**Avis délibéré de la Mission Régionale
d'Autorité environnementale
de Provence-Alpes-Côte d'Azur**

sur la mise en compatibilité du plan local d'urbanisme de Saint-Saturnin-les-Apt et du plan d'occupation des sols de Roussillon (84) liées aux déclarations de projet (DP) d'une centrale photovoltaïque au sol

n°MRAe 2016-001158 et
2016-001159

Illustration 2 : Schéma d'implantation (notices de présentation, page 17)

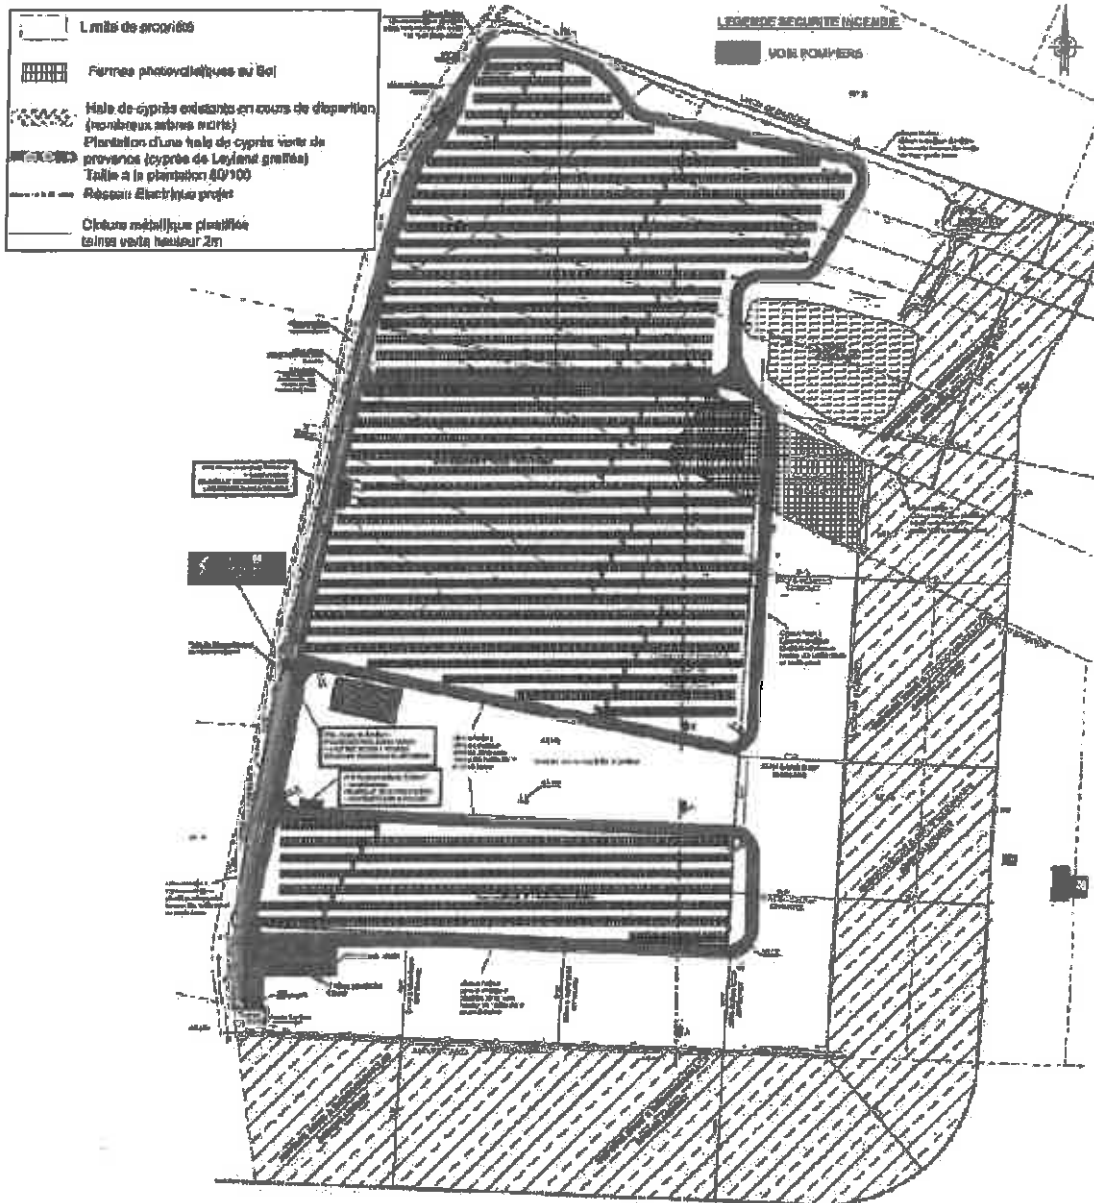
Les incidences de débroussaillage cartographié dans le schéma d'implantation page 16 dans les zones boisées et du classement de ces secteurs en zones ND, N, et NC des PLU et POS ne sont pas évaluées. L'étude des incidences évoque notamment des impacts sur des plantes hôtes papillons protégés qui n'ont pas été mentionnés dans l'état initial.

Illustration 3 : Montage des projets de zonage des POS de Roussillon et du PLU de Saint-Saturnin-les-Apt (DREAL PACA)

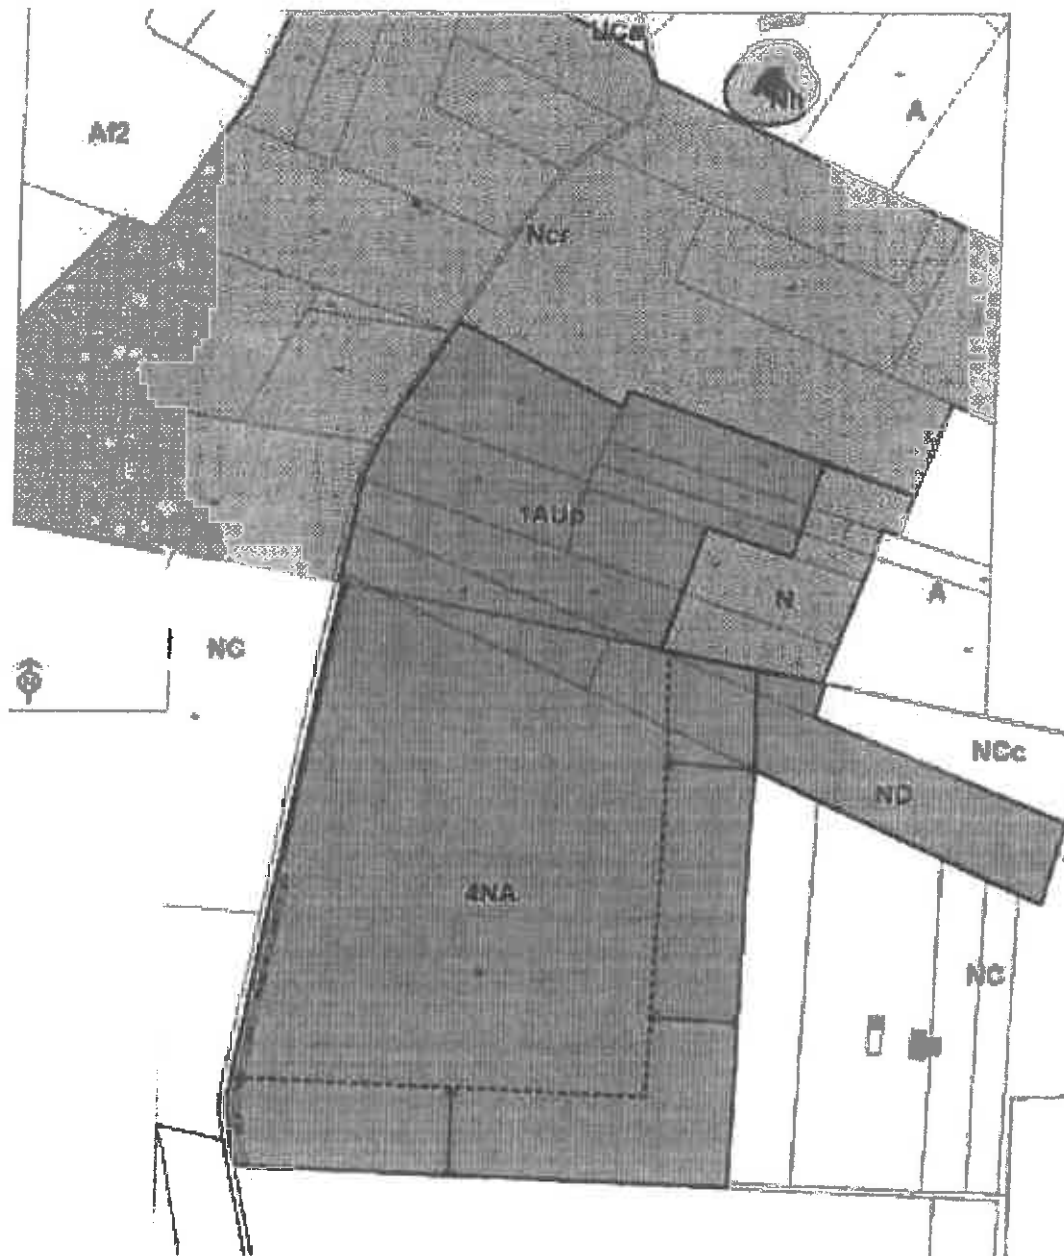
En l'absence de superposition du plan de zonage et du projet ainsi que du projet avec les cartes d'enjeux de biodiversité de l'état initial, il est très difficile d'apprécier les impacts du projet déclinés dans l'étude et en conséquence, ceux du zonage proposé.

Les zones Aup à Saint-Saturnin-les-Apt et quatre NA à Roussillon doivent inclure la zone de retrait par rapport aux zones boisées prévue par le projet . Ce retrait de 50 m des constructions et installations par rapport aux zones boisées est matérialisé dans le POS de Roussillon mais pas dans celui de Saint- Saturnin.
